**Lista di controllo per la valutazione preliminare  
(art. 6, comma 9, D.Lgs. 152/2006)**

Nodo autostradale di Genova. Adeguamento del sistema A7 – A10 – A12, INTERCONNESSIONE TRA L'A7 E L'A12, Ambito Svincolo Genova Ovest.

Adattamento delle posizioni degli assi delle due nuove rampe dell'interconnessione di Genova Ovest in corrispondenza della zona di raccordo con la A10 esistente per adeguamento geometrico alle giaciture del nuovo Ponte San Giorgio

Figura 8. Sovrapposizione dei cigli stradali e del portale di imbocco del progetto approvato (in rosso) con soluzione di variante

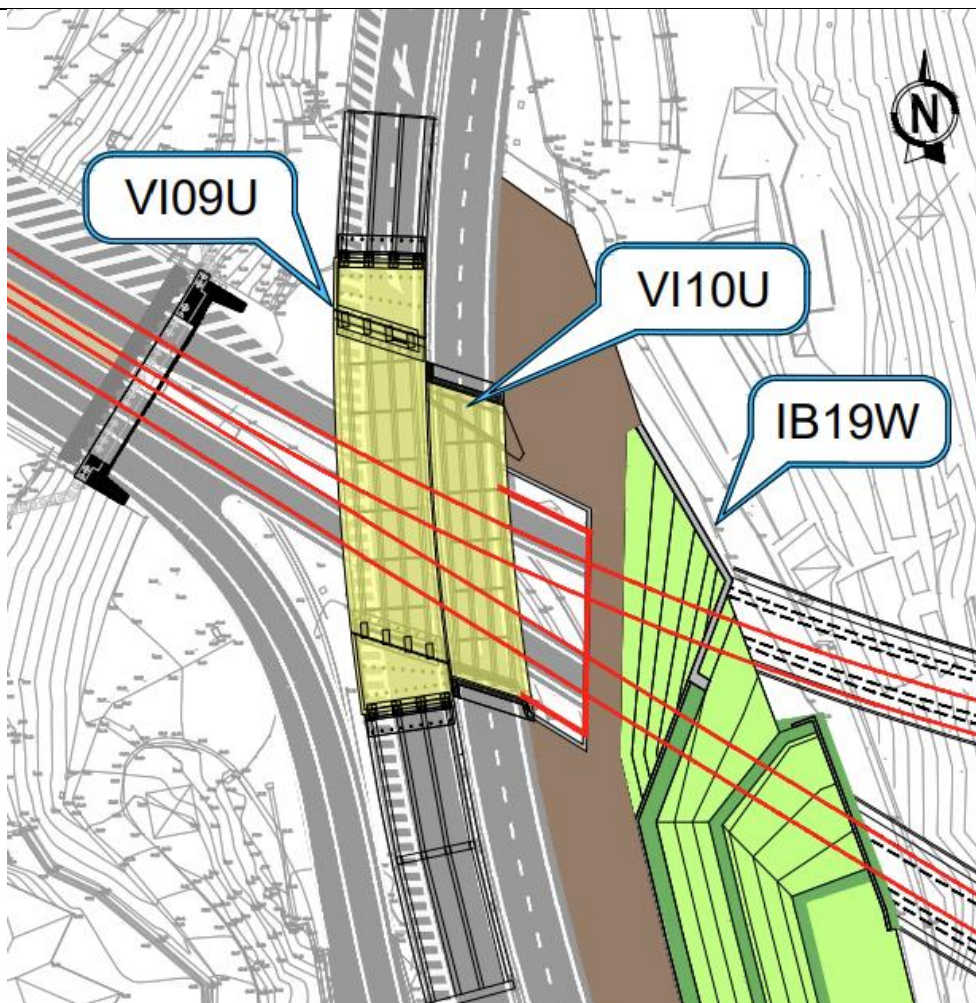
Come sopra detto, la presenza del nuovo ponte San Giorgio determina una modesta variazione planimetrica degli assi delle due rampe. La rampa 1 presenta uno scostamento verso nord, misurato in corrispondenza del portale di imbocco, di circa 3,20 metri. La rampa 2 presenta uno scostamento in direzione sud, misurato in corrispondenza del portale di imbocco, di circa 1,1 metri.

Ne consegue il leggero spostamento delle opere d'imbocco che vengono quindi anch'esse adeguate alla nuova posizione degli assi stradali, mantenendo le medesime tipologie costruttive già previste nel progetto approvato, rappresentate da paratie di micropali tirantate e paratie di pali anch'esse tirantate. Inoltre, le paratie di imbocco sono state ottimizzate in funzione dei nuovi interventi, che verranno successivamente descritti, relativi alle opere VI09U, VI10U ed alle migliorie relative all'accessibilità dell'area di imbocco ed alle fasi di cantiere, anch'esse descritte in seguito. Le ottimizzazioni delle paratie consistono, sostanzialmente, in modesti spostamenti planimetrici, generalmente contenuti al di sotto dei 2 metri, che non generano variazioni degne di nota alla sistemazione finale dell'imbocco. Infatti, la maggiore ampiezza del portale di imbocco, visibile in Figura 8 e pari a circa 4 metri, non genera un incremento delle superfici impermeabilizzate in quanto insiste sul sovrastante piazzale con pavimentazione in asfalto, non interessando quindi le opere a verde della sistemazione finale.

Figura 9. sistemazione finale nella versione di progetto approvato (a sx) e nella soluzione di variante (a dx)

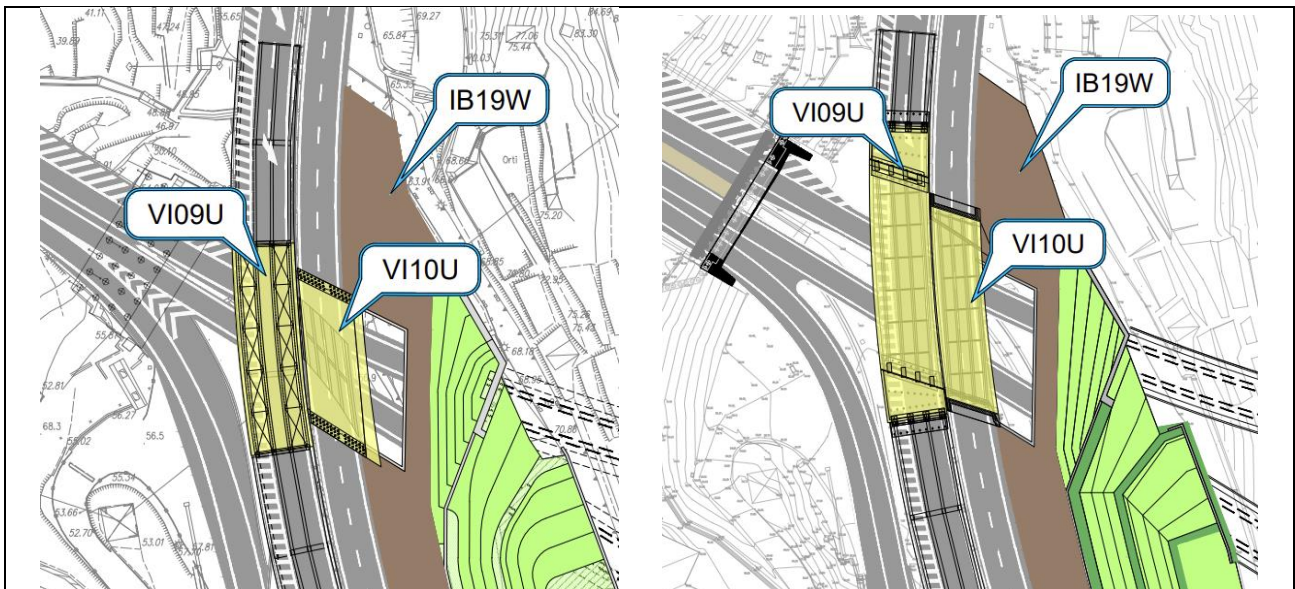
Di seguito si riporta un dettaglio delle sistemazioni finali dell'imbocco nella versione di progetto approvata e nella versione della presente proposta progettuale. La proposta non modifica pertanto l'assetto finale della soluzione di progetto approvato.

Figura 13. Intervento di adeguamento del viadotto VI09U nella soluzione di variante

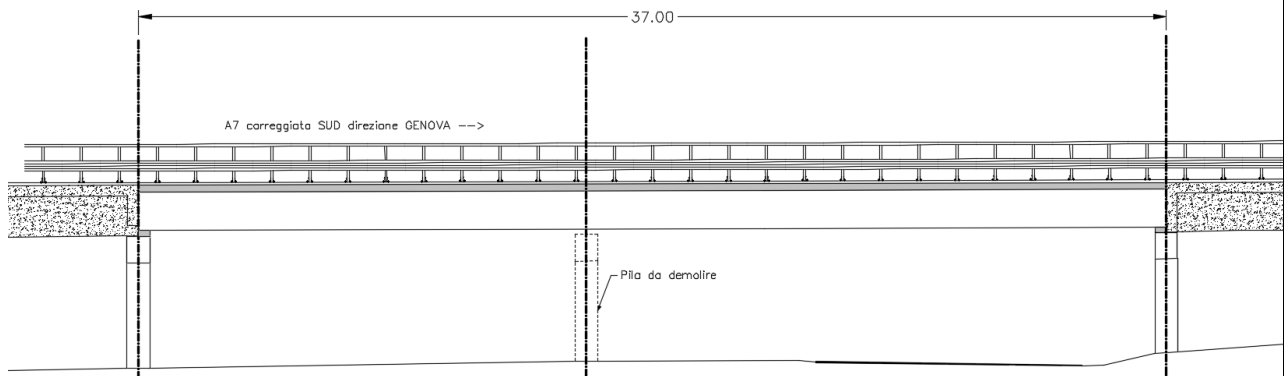
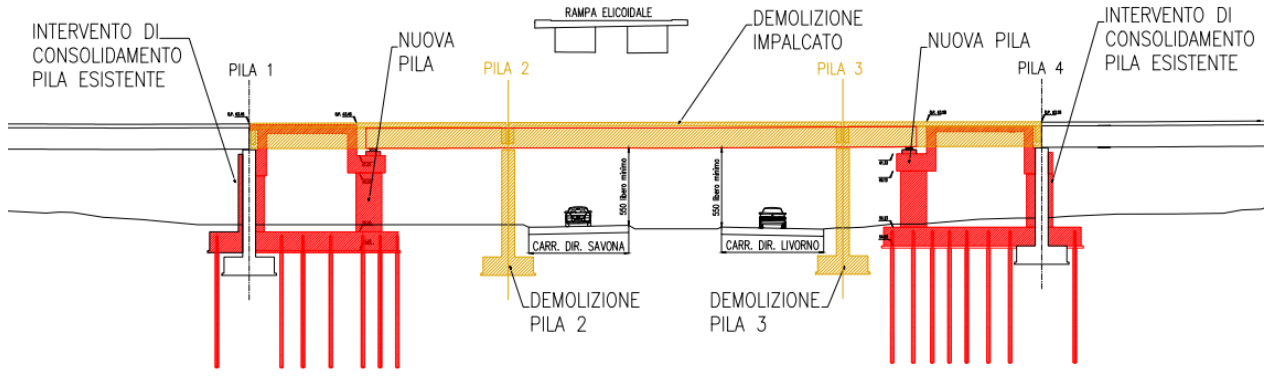
Il progetto approvato prevedeva per il Viadotto Sei Luci (VI09U) ed il sottopasso esistente ad esso affiancato (VI10U), un intervento di adeguamento per rendere tali opere compatibili con le rampe 1 e 2 di collegamento con la A10.

Per il VI09U era prevista la demolizione della pila interferente e la demolizione e ricostruzione dell'impalcato tra le pile contigue.

Gli interventi sopra descritti non sono più compatibili con lo spostamento planimetrico degli assi stradali. Infatti, la pila 2 del VI09U e la Spalla A del VI10U risultano interferenti con la nuova posizione della rampa 1 nei punti mostrati nella figura seguente.

Per risolvere le suddette interferenze, per il viadotto VI09U, la presente proposta progettuale prevede la demolizione anche della pila interferente con il nuovo tracciato e la realizzazione di due nuove pile, P1.1 e P4.1, interventi di rinforzo sulla pila 4 e pila 1, ottenendo un impalcato tale da consentire di mantenere il franco libero esistente. Le nuove pile sono costituite da quattro pilastri in c.a. a sezione rettangolare, coerenti dal punto di vista formale con le pile esistenti del viadotto.

Figura 14. Intervento di adeguamento del viadotto VI10U nella soluzione di variante

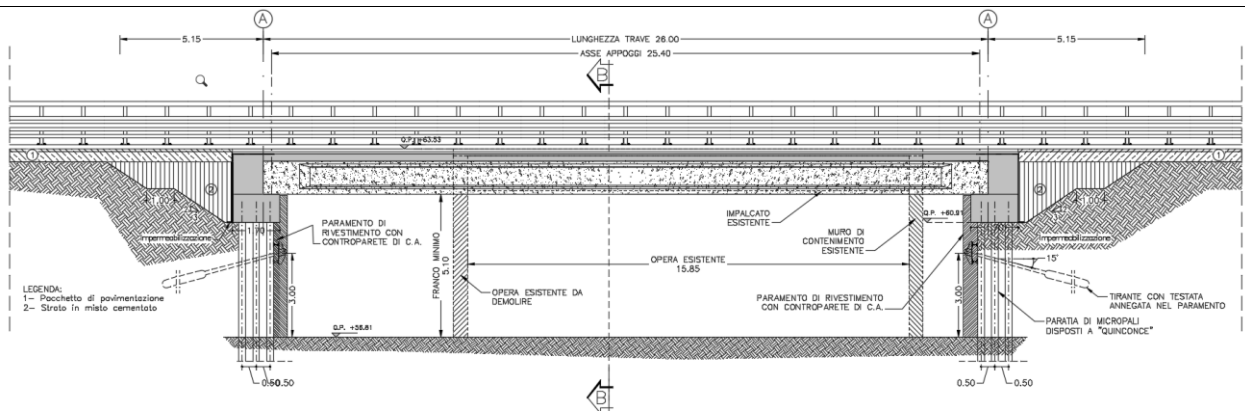
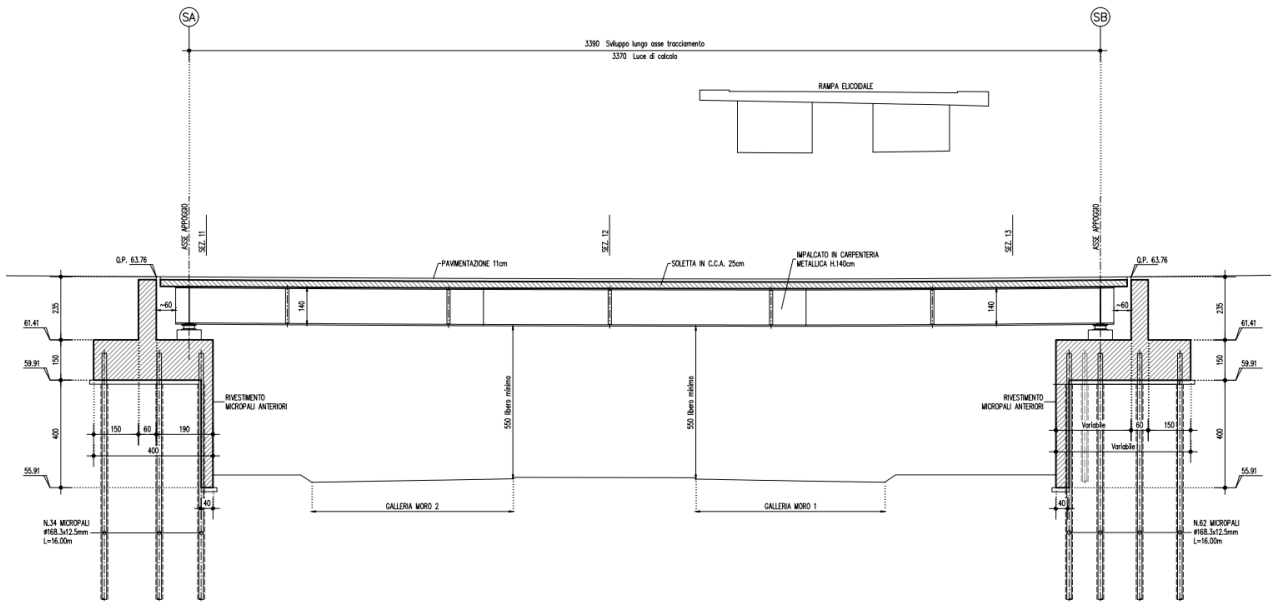
Per il VI10U erano previste la realizzazione di nuove spalle a tergo dei piedritti esistenti e la successiva demolizione dell'opera e realizzazione del nuovo impalcato.

La presente proposta progettuale prevede l'adeguamento anche dell'impalcato del VI010 che nella soluzione proposta misura, in asse impalcato, 34 metri contro i 27 metri della soluzione approvata. La soluzione proposta conferma le modalità costruttive delle nuove spalle e delle fondazioni previste nella soluzione di progetto approvata; l'impalcato invece sarà realizzato con struttura mista acciaio calcestruzzo, anziché con travi in c.a.p., vista la maggiore luce e la necessità di rispettare il franco stradale esistente.

Figura 15. Configurazione dell'imbocco delle gallerie Moro e delle piste di accesso nella soluzione di variante

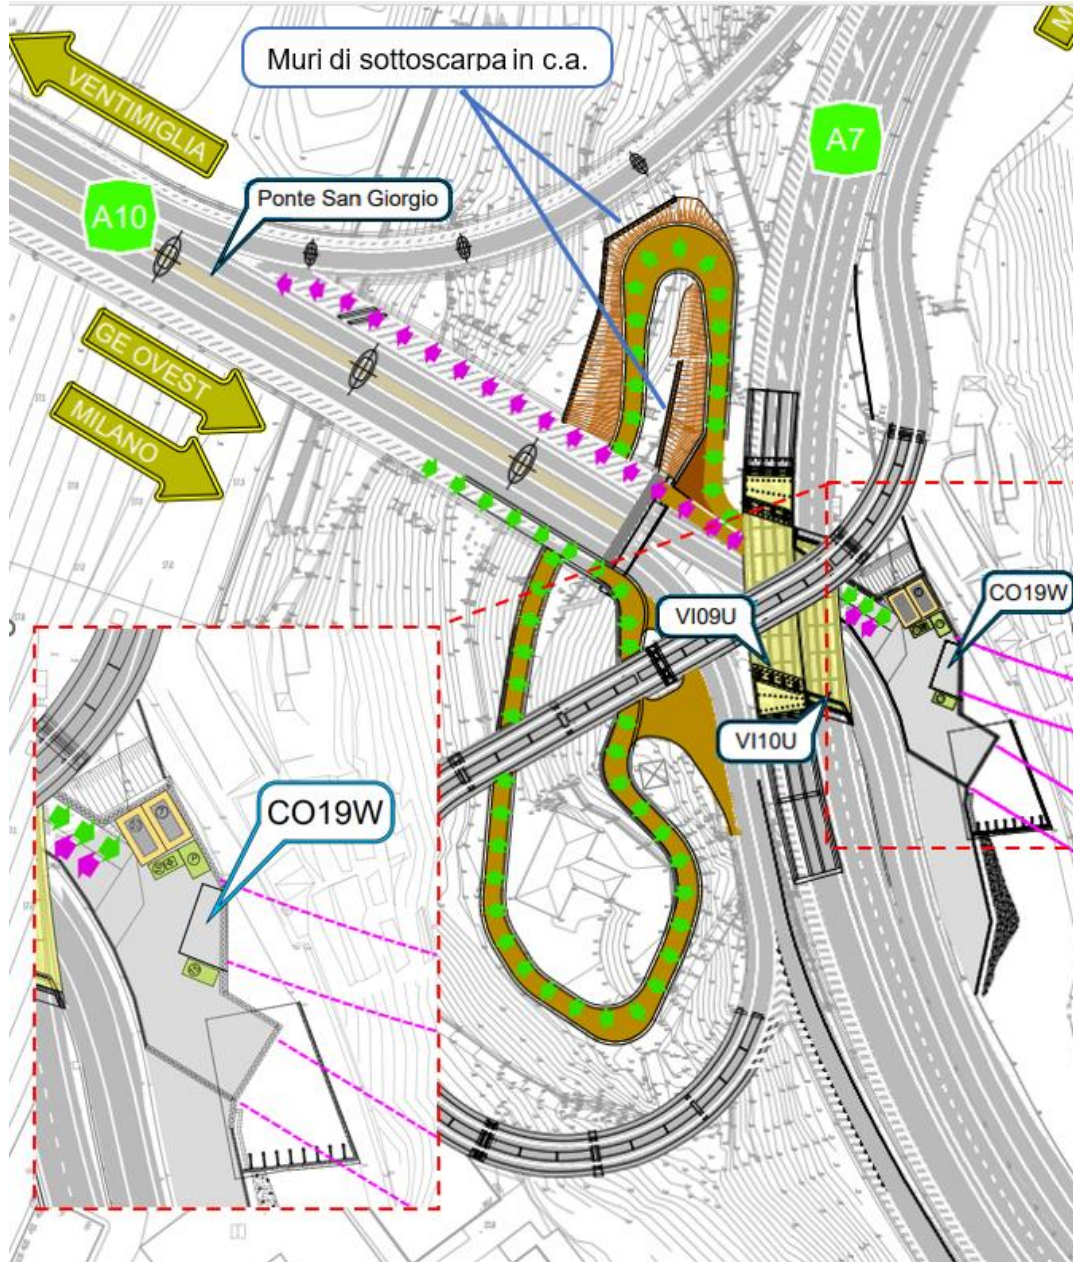
Nella soluzione di progetto approvato, l'area CO19W si trova chiusa tra la paratia di monte e la paratia di sostegno della rampa di collegamento tra la A7 e la A10 in direzione Savona posta lungo il lato valle. Pertanto, nella soluzione di progetto approvato, l'ingresso e l'uscita dei veicoli dalle aree di cantiere erano previste direttamente sulla strada operata dal traffico, in particolare sulla carreggiata nord dell'A7, priva della corsia di emergenza nelle fasi di realizzazione delle paratie e dei primi ribassi, mentre nelle fasi successive l'imbocco risulta accessibile soltanto dallo svincolo di Genova Ovest attraverso la galleria Moro 1.

La configurazione oggetto della presente proposta progettuale, invece, sfruttando la maggiore ampiezza del nuovo ponte San Giorgio e la presenza di piste di cantiere utilizzate per la realizzazione dello stesso, prevede un accesso diretto all'area di cantiere direttamente dalla A10 esistente, coerentemente al principio esplicitato in fase di VIA di utilizzare l'autostrada esistente come via di trasporto preferenziale. Le suddette piste sono inoltre ottimizzate, affinché possano essere percorse in sicurezza dai mezzi di cantiere, attraverso la realizzazione di muri di sottoscarpa in c.a.. Tali piste, ottimizzate come da presente proposta progettuale, verranno impiegate nella fase di esercizio come viabilità di accesso alle opere per scopi ispettivi/manutentivi. La proposta progettuale, infine, prevede per il versante su cui insistono tali piste, già modificato a seguito dei lavori di realizzazione del ponte San Giorgio, un intervento di sistemazione ambientale sul versante tramite utilizzo di specie arboree-arbustive autoctone, in linea con gli interventi approvati in sede di VIA e di verifica di ottemperanza.

Figura 16. Schema della Fase 1 di cantiere con deviazione del traffico direzione nord sulla pista provvisoria (color salmone) e del traffico in direzione sud sulla carreggiata nord della A7 (in verde)

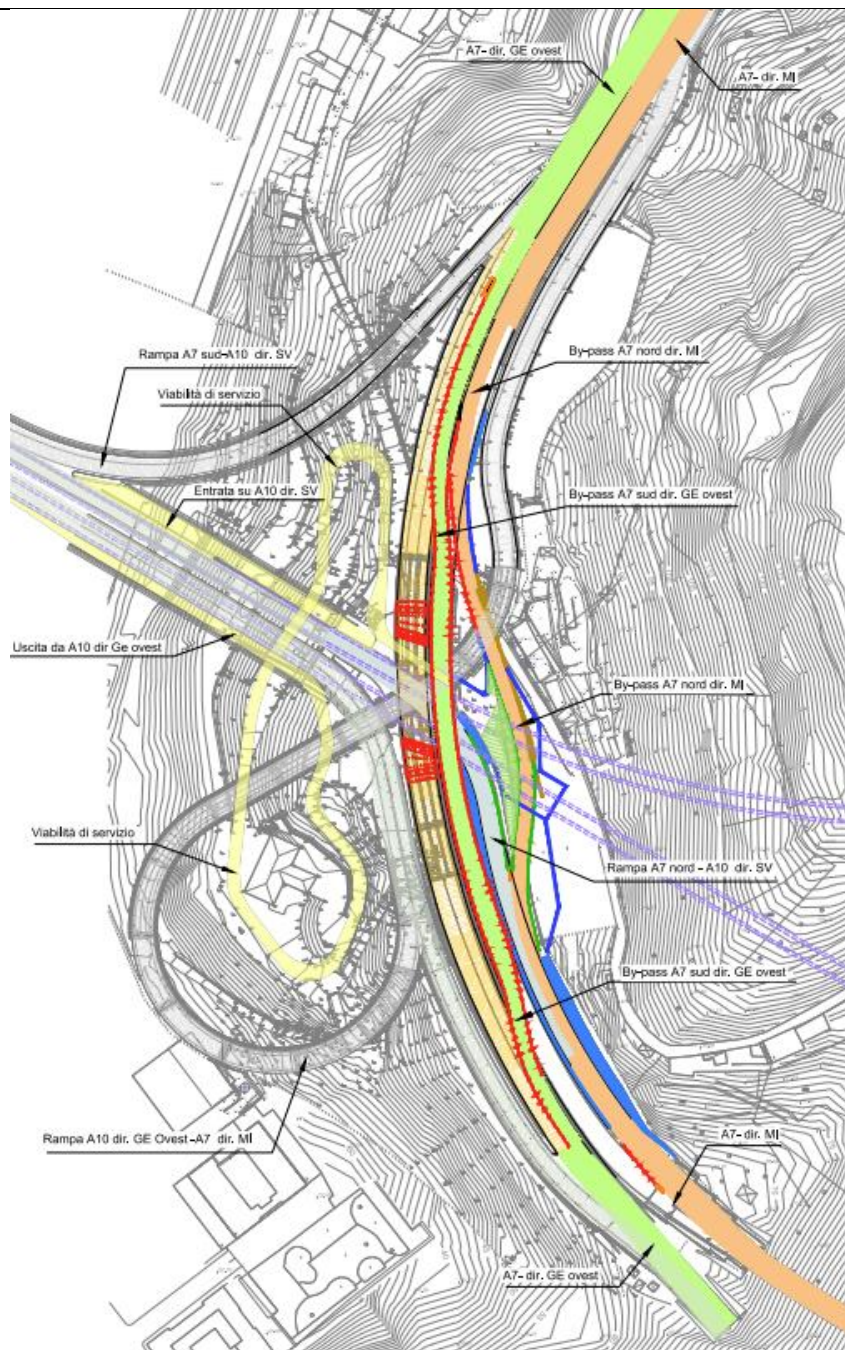
Di seguito si riassumono le fasi di cantiere, mentre nella figura successiva si riporta, a titolo di esempio, la rappresentazione della deviazione provvisoria del traffico in fase 1.

Fase 1:

- deviazione del traffico della A7 in direzione nord sulla pista provvisoria;
- deviazione traffico della A7 in direzione sud sulla carreggiata A7 direzione nord;
- realizzazione interventi di adeguamento previsti per il VI09U.
